Oggetto: [ID_VIP: 5762] **PROVINCIA DI SUD SARDEGNA (progetto: comuni di Ballao, Armungia e Villaputzu) e PROVINCIA DI NUORO (aree contermini DM 10/09/2010: Comuni di Perdasdefogu, Jerzu, Tertenia e Ulassai; viabilità di accesso al sito del progetto: porto di Arbatax nel Comune di Tortoli) – Progetto di un impianto eolico denominato "BRUNCU 'e NIADA" composto da n. 12 (già 14) turbine da 7,2 MW (già 6,6 MW) ciascuna, per una potenza complessiva di 86,4 MW (già 92,4 MW) e relative opere connesse.**

Proponente: Econergy Project 2 S.r.l.

Parere tecnico istruttorio della Soprintendenza speciale per il PNRR.

Figura 46. Turbina WTG006, area di deposito temporanea e proposta di delimitazione del sito archeologico UT Gutturu Luas, stralcio della Carta della visibilità di superficie.

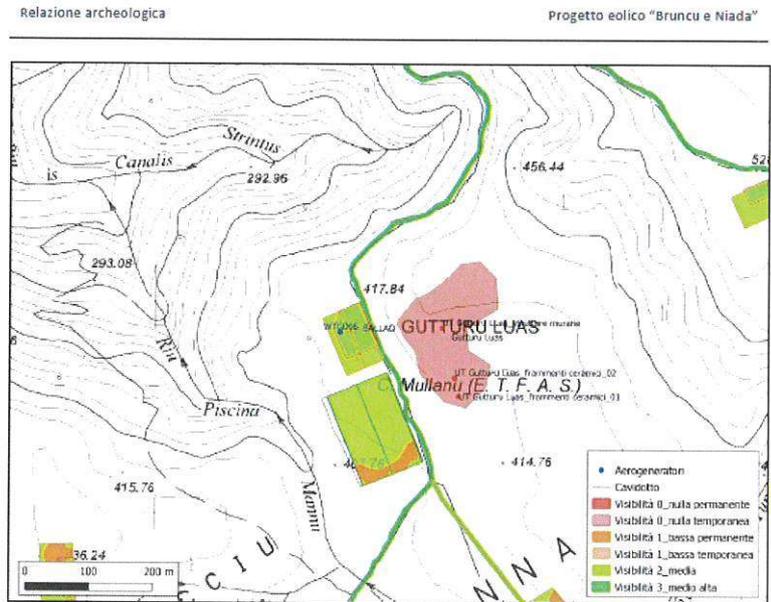
CONSIDERATO che la *Relazione archeologica* (elaborato n. VIA-WIND001.REL036), prodotta con la documentazione integrativa, ha dimostrato la presenza di un'area di interesse archeologico in prossimità dell'aerogeneratore WTG006 e della limitrofa area di cantiere n. 2, denominata come "Sito archeologico di Gutturu Luas" (posta alla distanza di circa 162 m dall'aerogeneratore WTG006), con "... probabili tracce di abitato romano e tardo romano con alcune strutture murarie affioranti (Figg. 40-43) e rinvenimenti di materiali ceramici di età imperiale, comprendenti frammenti di imbrices, ceramiche comuni e anfore (Figg. 44-45). Tenendo conto dell'evidenza si propone una delimitazione del sito (core zone e buffer zone) illustrata nella cartografia allegata (Fig. 46) ..." (p. 29):

Figura 77. Turbina WTG013 e proposte di delimitazione del sito archeologico di S'Accorradroxiu, stralcio della Carta della visibilità di superficie.

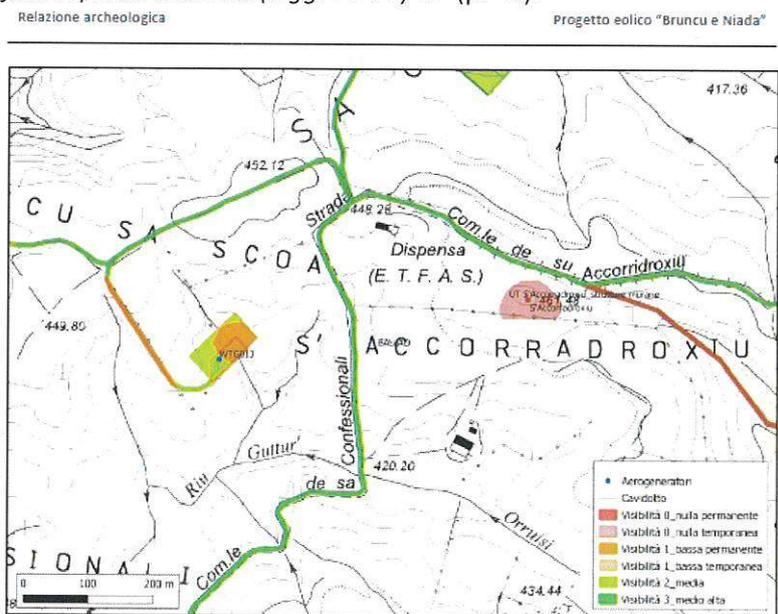
CONSIDERATO che la *Relazione archeologica* (elaborato n. VIA-WIND001.REL036), prodotta con la documentazione integrativa, ha dimostrato la presenza di un'area di interesse archeologico tra gli aerogeneratori WTG005 e WTG013, denominata come "Sito archeologico S'Accorradroxiu" (posta alla distanza di circa 490 m dall'aerogeneratore WTG013) con "... probabili tracce di abitato romano e tardo romano con strutture murarie affioranti ad andamento rettilineo e curvilineo e diffusi depositi di crotto (Figg. 73-76) ..." (p. 40):

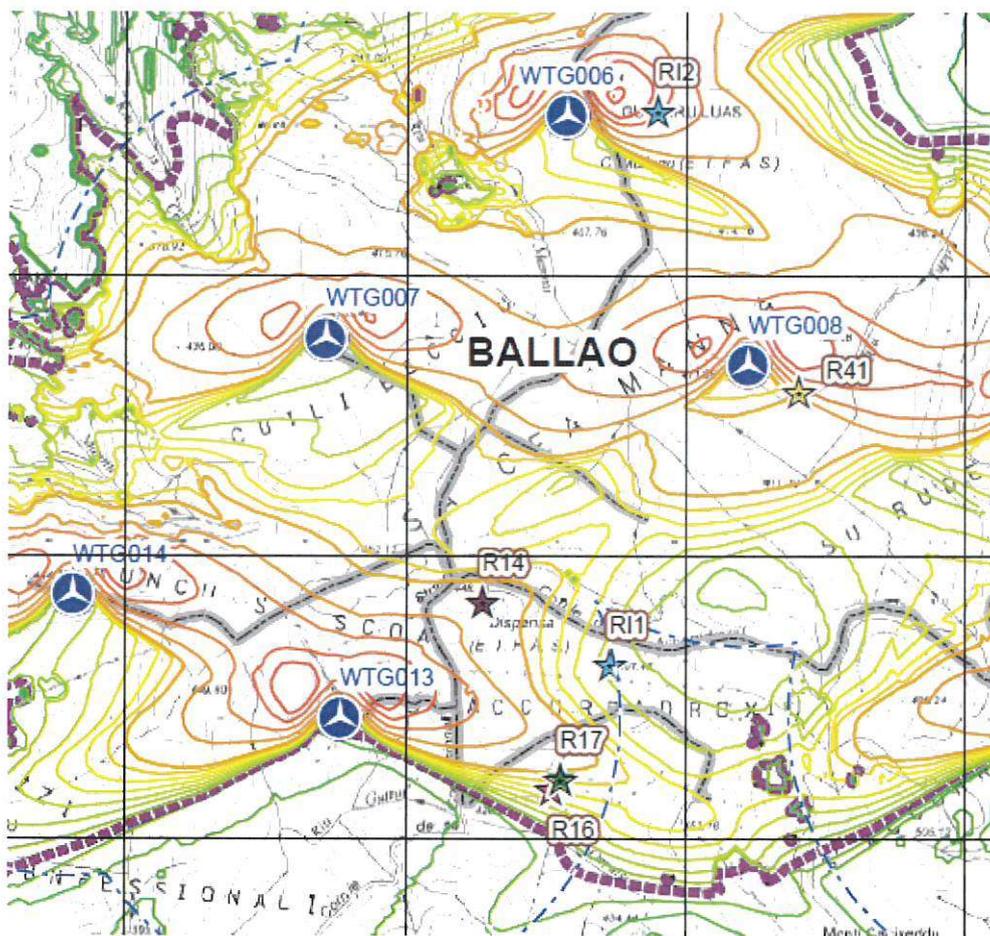
CONSIDERATO che, relativamente all'impatto significativo e negativo riscontrato a carico del progetto proposto nei confronti del patrimonio culturale, si deve anche rilevare che nel caso della valutazione riservata al presente procedimento VIA non rilevi il fatto che gli aerogeneratori in questione siano o meno posti all'interno di un definito ambito vincolato, quanto invece rileva la capacità delle strutture industriali proposte di generare un impatto così come definito dal D.Lgs. n. 152 del 2006. Infatti, per consolidata giurisprudenza, la valutazione riservata all'Amministrazione pubblica, nel caso di un procedimento di valutazione di impatto ambientale (diverso da quello di autorizzazione unica ex art. 12 del D.Lgs. n. 387 del 2003, per il quale le norme *in favor* della produzione FER di energia elettrica, anche recentemente, hanno limitato il potere del Ministero della cultura, nell'evidente convinzione che lo stesso progetto in autorizzazione sia stato già precedentemente sottoposto alla verifica ambientale nei termini più vasti sopra descritti – vedi, in questo senso, quanto previsto dall'art. 26 del D.Lgs. n. 152 del 2006), si può espandere ben oltre il più ristretto perimetro del bene culturale in questione, potendo quindi considerare ogni tipo di impatto generato dal progetto in questione a prescindere dalla effettiva posizione giuridica (aree vincolate o meno) in cui si trovi collocato se questo ha un impatto sugli elementi e i beni culturali e paesaggistici presenti nell'area.

CONSIDERATO che i casi sopra riportati risultano esemplificativi di quanto verificato dallo stesso Proponente con la documentazione integrativa presentata rispetto alla capacità dell'impianto eolico industriale qui in esame di porsi a ridosso di specifici elementi di interesse archeologico, tanto da risultare l'elemento principale di alterazione del relativo contesto di giacenza, in quanto l'impianto è costituito da strutture di tale elevata altezza e dissonanza rispetto all'ambiente naturale esistente. Si deve anche considerare che la intervistabilità delle suddette strutture non sarebbe che accentuata dalla necessità di evidenziarle per la sicurezza del volo aereo attraverso bande rosse/bianche poste alle estremità delle pale dei rotori (vedi il riscontro del Proponente al punto n. 12 della richiesta di chiarimenti e documentazione integrativa della Direzione generale ABAP del 18/06/2021 sopra citata e i correlati fotoinserti integrativi, con la riproduzione dell'elaborato *Relazione sulla segnalazione cromatica e luminosa*, Rev. 0.0, 9 novembre 2020). Ulteriori accentuazioni della medesima intervistabilità non potrebbero che essere le previsioni di dover realizzare la coloritura integrale nera di una delle pale degli aerogeneratori per la sicurezza dell'avifauna (v. condizione ambientale n. 5, lett. i, del parere n. 315 del 12/09/2022 della Commissione Tecnica di verifica dell'impatto ambientale VIA e VAS), da sommarsi a quella della segnalazione luminosa diurna/notturna per la sicurezza del volo aereo (certificata come visibile fino a 5 km). Tali ultime accentuazioni non potrebbe che comportare ulteriori elementi di alterazioni del contesto (diurno e notturno) di naturalità paesaggistica che gli stessi soli esempi qui riportati dimostrano essere ancora presente nelle aree prescelte per realizzare l'impianto industriale di cui trattasi.

(da Inquadramento su CTR elementi d'interesse all'interno di buffer relativo a gittata degli organi rotanti, particolare)

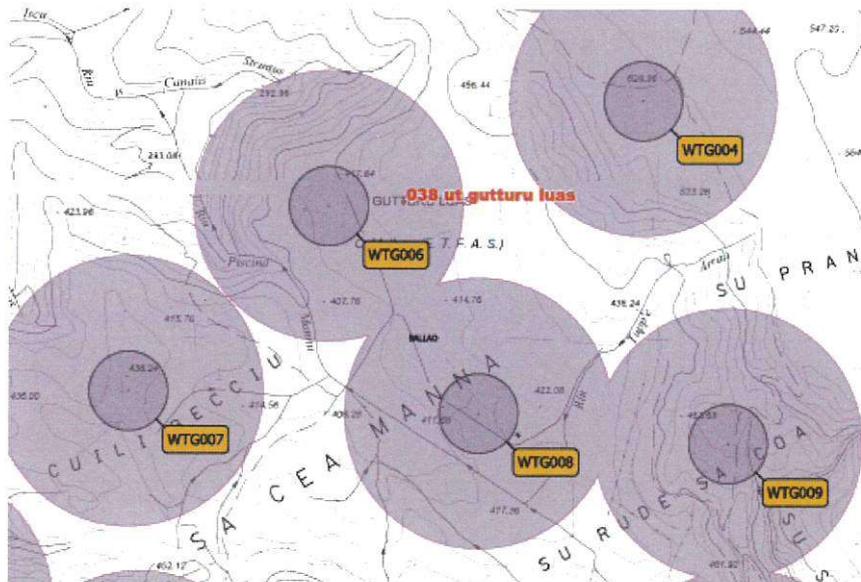
CONSIDERATO che l'area di interesse archeologico denominata "Sito archeologico di Gutturu Luas" (recettore RI2) si colloca alla distanza di circa 162 m dall'aerogeneratore WTG006 e per questo rientra ampiamente nel buffer, indicato dal Proponente con la documentazione integrativa, relativo alla zona di possibile ricaduta degli organi rotanti dell'aerogeneratore WTG006 in caso di loro rottura, pari ad un raggio di 283,8 m (v. *Analisi della rottura degli organi rotanti*, p. 8), con questo determinandosi la possibilità che la stessa area di interesse archeologico possa essere danneggiata in conseguenza del verificarsi di tale evento di rottura:

Figura 15: fascia di 150 m di tutela paesaggistica dai corsi d'acqua, ai sensi dell'art. 17 del PPR.

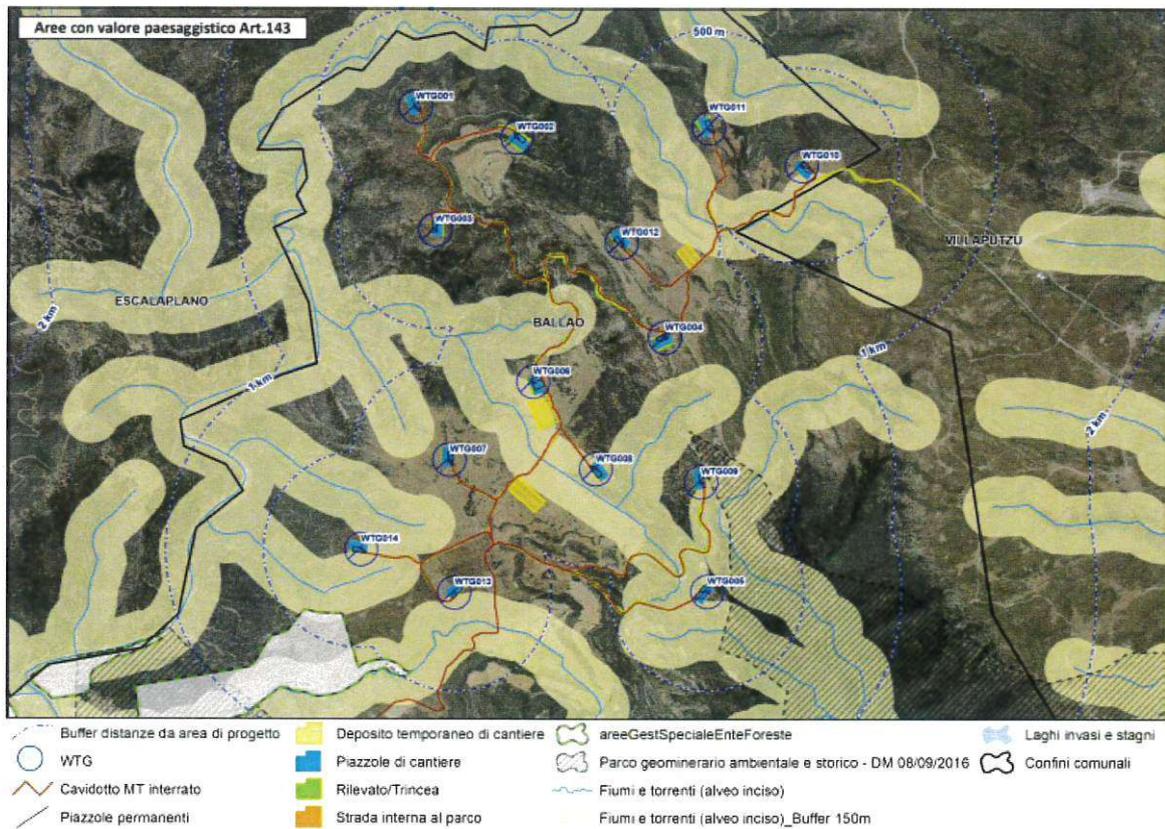
CONSIDERATO che l'impianto industriale di cui trattasi si colloca (v. WTG008 per il Riu Acca Sa Isca, WTG014 per il Riu Sa Fragaxia, WTG005 per il Riu Acca sa Isca, come anche le piazzole dei WTG005, WTG006, WTG009, WTG010 e l'area di cantiere n. 2 in prossimità della WTG006) anche in aree tutelate dal Piano paesaggistico regionale – Primo ambito omogeneo ai sensi dell'art. 17, comma 3, lett. h), delle relative Norme Tecniche di Attuazione (NTA) quali beni paesaggistici tipizzati ed individuati in quanto corsi d'acqua con le relative sponde o piedi degli argini, le cui previsioni e prescrizioni di tutela si definiscono ai sensi degli articoli 4, comma 5, e 18, comma 4, delle medesime NTA, sulla base delle componenti paesaggistiche in essi ricadenti:
